4.この競技課題図面において、下記のような要望があれば記入してください。

課題 I

パーソナルモビリティ I

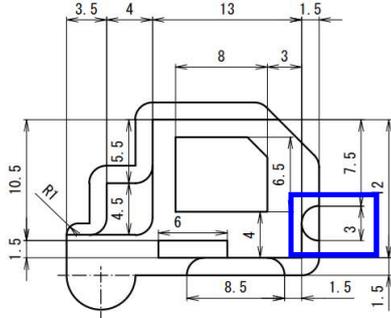
部品①都の嵌めあい部で製品の支柱部分幅3mm、嵌めあい隙間7.5mmの部分で製品寸法調整に対してカッター径で寸法が決まってしまう為、3mm→3.5mm、7.5mm→7.0mmなど、もしくは支柱角R1.5→角R1にしてストレート面を出し、寸法調整しやすい形状を提案します。
